REVISIÓN TEMPORAL

Sistema de refrigeración

Revisión Temporal

Fig. 1

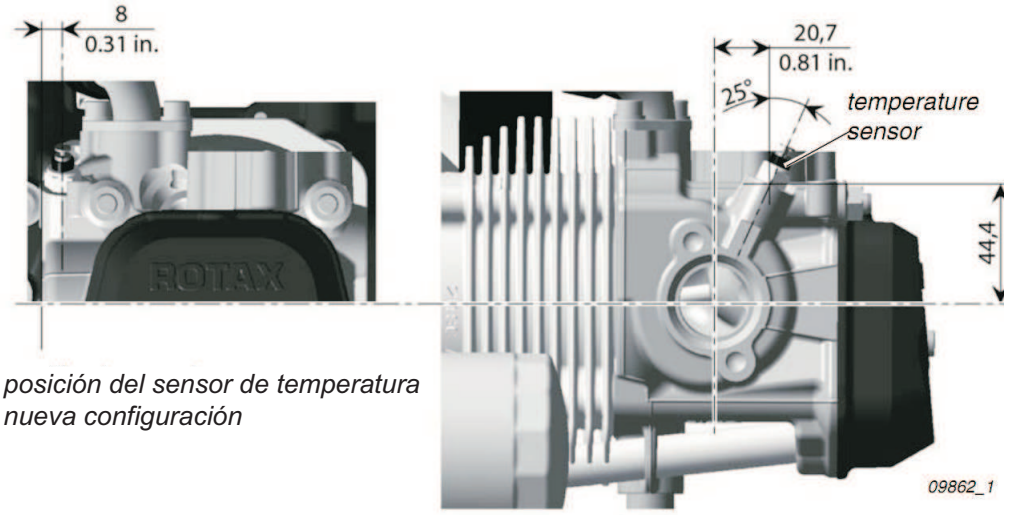
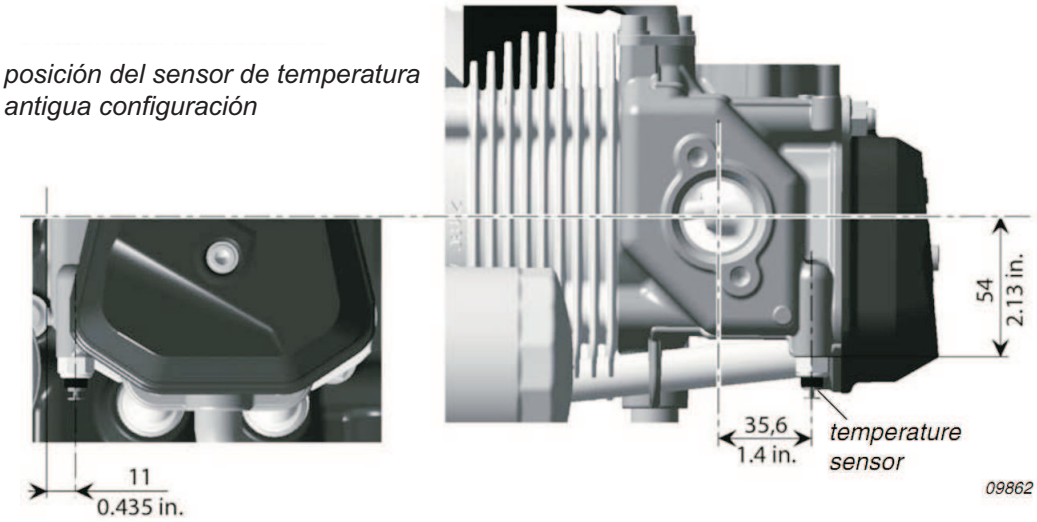
Respecto al cambio en la posición del sensor de temperatura, ver Fig. 1 y Fig. 2.

NOTA: NO es obligatoria la sustitución de las antiguas culatas por las nuevas. Las diferentes versiones de culatas pueden estar mezcladas en un mismo motor, pero hay que asegurarse de qué temperatura se está midiendo, si la de culata o la de refrigerante. En el instrumento de cabina se debe indicar el nombre correcto del instrumento y el límite de temperatura correspondiente.

Fig. 4

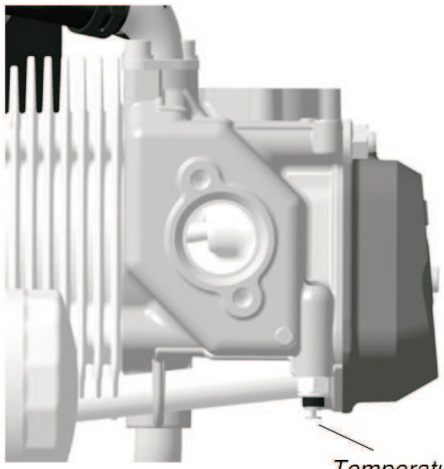
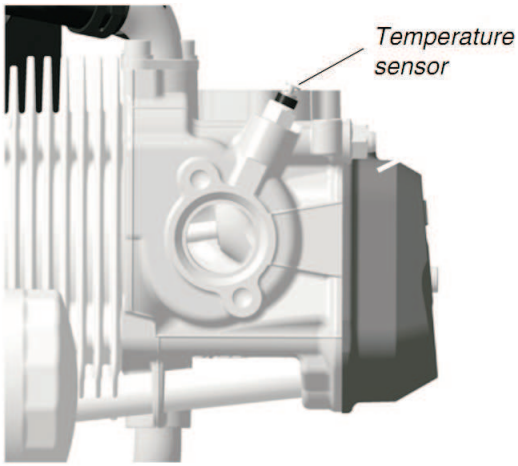
NOTA: En motores con culatas de nueva configuracion, el sistema de refrigeración debe ser diseñado para que no se sobrepasen los límites de operación. La dependencia entre la temperatura del refrigerante y la temperatura de culata ya no es necesaria.

Sensor de temperatura del refrigerante

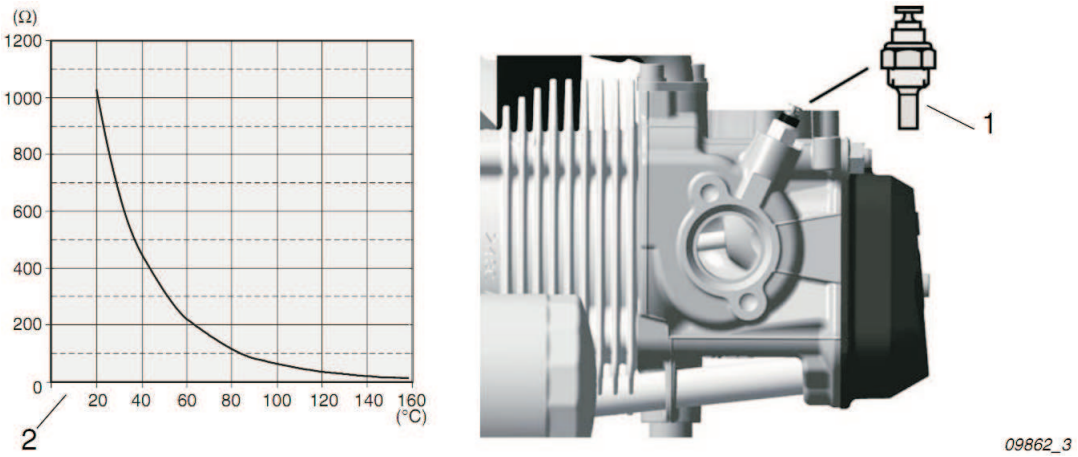
El sensor de temperatura (1) está fijado directamente dentro de la culata, es decir, la temperatura del refrigerante se mide directamente.

NOTA: El sensor de temperatura referencia nº 965531 y sus conexiones permanecen sin cambios. En caso de una actualización / reparación / overhaul se deben considerar y tomar en cuenta los cambios relacionados con la instalación y el mantenimiento. Si se instala una culata de nueva versión en la posición donde se mide la temperatura, serán necesarios cambios específicos en la posición del sensor y en el cableado.
